Nuova vite - Galoppino 531 0274 30

- Audi A6
- Volkswagen T4, LT 28-35, LT 28-46

531 0274 30

Figura 1: 531 0274 30

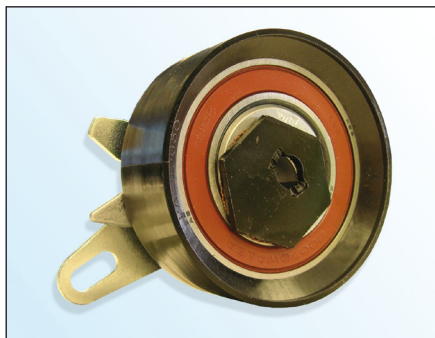
Nel quadro di un miglioramento continuo dei nostri prodotti e per la garanzia della qualità, LuK AS fornisce con il galoppino **531 0274 30** una nuova vite (**figura 3**).

- Testa vite più piatta con Torx
- Testa vite \varnothing 18,5 mm
- Classe di resistenza **10.9**
- Frenafilletti sulla filettatura
- Bloccaggio automatico superiore

LuK AS consiglia di sostituire la vite originale (**figura 2**) con la vite in dotazione.

Coppia di serraggio: 20 ± 1,5 Nm
